Reactienota omgevingsdialoog

De voorgenomen ontwikkeling aan Ludger in Wichmond was voorheen onderdeel van plan de Wogt II. Vanwege de crisis in 2008 zijn niet alle woningen ontwikkeld en in 2017 is besloten om de bouw-mogelijkheden op de resterende kavels weg te bestemmen. Dit vanwege de demografische ontwikkelingen (bevolkingskrimp).

Afbeelding 1 Stedenbouwkundige opzet zoals gepresenteerd bij de omgevingsdialoog in 2023

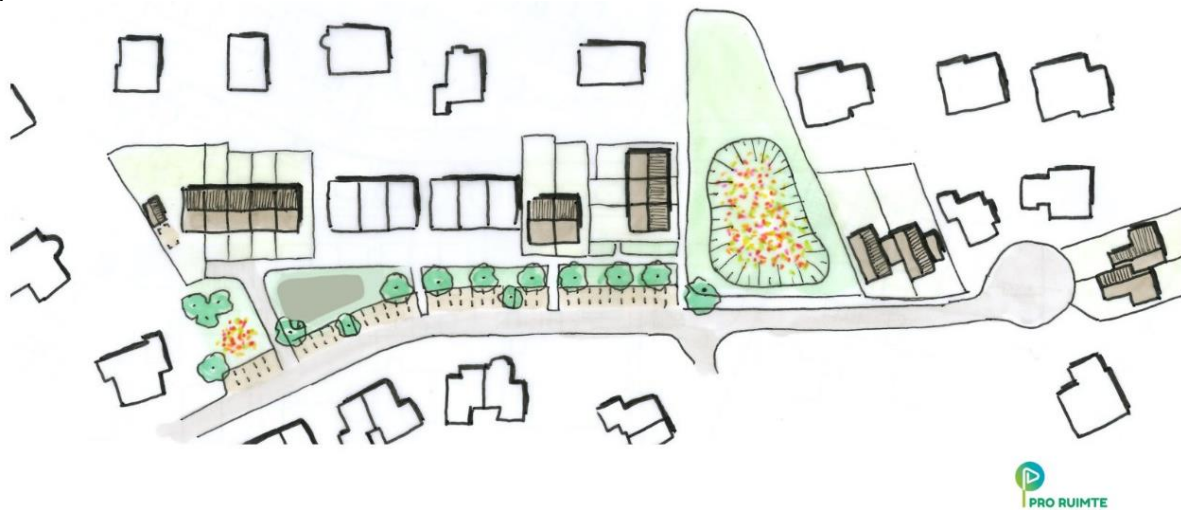
Opmerking	Gemeentelijke reactie
De omgeving vindt het aantal parkeerplaatsen fors en te dicht bij de speeltuin liggen. Het verzoek is of er een afscheiding tussen de parkeerplaatsen en de speeltuin kan komen voor de veiligheid van de kinderen. Verder heeft de omgeving behoefte aan laadpalen.	Dit wordt niet in een bestemmingsplan geregeld. Bij het opstellen van het verkavelingsplan en inrichtingsplan voor de openbare ruimte zal dit verzoek meegenomen worden en wordt afgewogen of maatregelen nodig zijn. Het verkavelingsplan en inrichtingsplan voor de openbare ruimte zal in het najaar met de omwonenden besproken worden.

Opmerking	Gemeentelijke reactie
Bij de linker woning is een garage getekend. Vanuit de omwonenden is dit niet gewenst omdat men niet wil dat er auto's inrijden in het straatje langs de speeltuin. Dit levert gevaarlijke situaties op.	De garage is indicatief ingetekend. Het is aan de toekomstige bewoner of en zo ja waar deze een berging of garage bouwt. Het bestemmingsplan bevat daartoe, zoals bij elke nieuwe en bestaande woning, de nodige regels.
Buurman rechts: wil dat het pad niet langs zijn erf-grens loopt; optie om het pad links te leggen?	Dit wordt niet in het bestemmingsplan geregeld. Deze opmerking wordt betrokken bij uitwerking van het verkavelingsplan en inrichtingsplan voor de openbare ruimte.
Kunnen er 6 rijwoningen met een smallere beukmaat in plaats van 5. Deze extra woning zou dan niet bij het 2 ^e deelgebied gerealiseerd hoeven te worden.	Een verdere verdichting van het aantal woningen op deze locatie is ruimtelijk en stedenbouwkundig niet gewenst. Met de woningen ernaast wordt het wel een forse rij met woningen. De nu gekozen beukmaat is c.a. 5,40 meter. Een smallere woning is niet wenselijk.

Opmerking	Gemeentelijke reactie
Zicht van de burens links valt weg door de twee woningen aan Ludger	De situatie is bekeken. De burens hebben aan de voorzijde van hun woning een keukenraam op borsthoogte. De nieuwe woningen staan verder naar voren, maar nemen maar beperkt het zicht weg. De woningen hebben een afschermende werking voor de achtertuinen en -gevels van de 3 rijwoningen. Het naar achteren plaatsen van deze woningen zou te veel zicht vanaf de straatzijde geven op de achtererven en -gevels. Vanuit stedenbouwkundig perspectief kiezen wij er voor om het plan hier niet op aan te passen.
Kan er geen rijtje komen dat aansluit bij het huidige rijtje?	Technisch is dit mogelijk. Voor het (straat)beeld heeft dit wel veel effect. Vanaf Ludger zijn dan bijna alleen maar rijen woningen te zien. Daarnaast wordt de wadi niet meer betrokken bij de leefomgeving. Langs de wadi liggen dan alleen nog maar achter- en zijtuinen. Door daar voorgevels te situeren, wordt hier meer ruimtelijke kwaliteit geboden. Vanuit stedenbouwkundig perspectief kiezen wij er voor om dit niet aan te passen. Daarnaast biedt de voorgestelde oplossing ook meer diversiteit aan woningen. Bovendien worden het dan mogelijk 4 of

5 woningen, met een geringere beukmaat en een relatief grote tuin. Dit kan invloed hebben op de betaalbaarheid (grotere kavels en dus duurder)
In plaats van hier bouwen, bouwen aan de overzijde van de weg op het evenemententerrein, daar is ruimte genoeg.	De wadi en het evenemententerrein vormen samen een groene verbinding tot in de kern Wichmond. Die wordt tenietgedaan als er op het evenementen terrein gebouwd gaat worden. Vanuit stedenbouwkundig perspectief kiezen wij er voor het plan hier niet op aan te passen.
Zou een kleinschalig appartementencomplex/ HAT-woningen een optie zijn.	Voor deze locatie zien wij dat niet als een verbetering. Daarnaast kregen wij ook niet de indruk dat dit voorstel breed gedragen wordt door de omgeving.
De woningen aan de Wadi staan te dicht op de Wadi en het Noaberpad. Dit pad wordt veel gebruikt. Mensen die langs lopen kijken zo naar binnen en het is gevaarlijk als iemand vanuit de woning het pad op komt.	De afstand tussen de voorgevel en het pad is 1,5 meter. Dit is een heel gebruikelijke afstand voor dit type woning en is elders ook toegepast. Deze afstand is voldoende om veilig de woning te kunnen bereiken en verlaten. De indeling van de woningen is nog niet bekend. Dat is aan de ontwikkelende partij. Het situeren van een keuken naast de entree, kan eventueel bezwaar van de toekomstige bewoners omtrent inkijk, wegnemen. Wij zien geen reden om het plan hierop aan te passen.

Een dergelijke opzet past niet bij het karakter van een dorp als Wichmond, daar verwacht je een ruimere opzet.	We zoeken juist naar een oplossing voor betaalbare woningen. De consequentie daarvan is dat de woningen en de kavels kleiner worden. Het is niet ongebruikelijk om dit type woningen in een dorp te realiseren, zeker nu we meer betaalbare woningen moeten realiseren. Juist aan het Ludger en het begin van de Lindese Laak zijn meerdere blokken met 4 rijwoningen aanwezig. De beoogde rijwoningen sluiten daar bij aan. Wij zien hierin geen aanleiding om het plan aan te passen.

- Kunt u aangeven waarom u tot heden vasthoudt aan het plaatsen van 3 huizen met zicht op de wadi? En waarom deze huizen zo dicht op het Noaberpad geplaatst moeten worden? De opzet van het cluster van 5 woningen biedt de mogelijkheid om meer diversiteit aan woningen toe te voegen en betreft de wadi meer bij de leefomgeving. Het alternatief is dat er alleen achtertuinen/zijtuinen langs de wadi komen te liggen. De woningen komen 1,5 meter van het pad af te liggen. Dat is een gebruikelijke en voldoende afstand voor dit type woning.

Welk bezwaar heeft u tegen het doortrekken van de rij woningen aan Ludger met de 5 te bouwen huizen op het perceel ten westen van mijn huis (bovengenoemde 3 huizen + de 2 geplande huizen op hetzelfde perceel)? Waarbij de ingang van deze 5 huizen naar het zuiden gekeerd zou kunnen zijn?

Vanuit stedenbouwkundig oogpunt is dit niet wenselijk omdat er dan op dit deel van Ludger alleen maar rijwoningen staan. Ook heeft het maken van een voorzijde bij de wadi het voordeel dat deze meer betrokken wordt bij de leefomgeving. Het richten van voorgevels aan de wadi in plaats van zij- en achtererven, geeft meer ruimtelijke kwaliteit. Daarnaast biedt de voorgestelde oplossing meer diversiteit aan woningen en dan met name betaalbare woningen.

Het aanpassen van het programma op deze locatie om meer betaalbare woningen te kunnen realiseren heeft consequenties voor de stedenbouwkundige opzet. Niet alle direct omwonenden kunnen dit waarderen. Met name de opzet van het cluster van vijf woningen aan de wadi roept reacties op. Wij zijn niet van mening dat het oriënteren van 3 woningen aan de wadi leidt tot problemen met privacy of leidt tot gevaarlijke situaties. Stedenbouwkundig vinden wij het een meerwaarde om de wadi zo meer te betrekken bij de leefomgeving en door het richten van voorgevels aan de wadi, meer ruimtelijke kwaliteit toe te voegen. Daarnaast biedt het de mogelijkheid om meer diversiteit in de woningen aan te brengen.

De inspraakreacties afwegend tegenover de wens om meer betaalbare woningen te realiseren is het advies om het plan niet aan te passen en op deze wijze op te nemen in het bestemmingsplan Stedelijk gebied: Veegplan 2023-3. Dit bestemmingsplan komt naar verwachting in de loop van juni 2023 ter inzage met de mogelijkheid om een zienswijze in te dienen. Vervolgens wordt het bestemmingsplan met een afweging van de eventuele zienswijzen in oktober 2023 voor vaststelling aan de gemeenteraad voorgelegd.
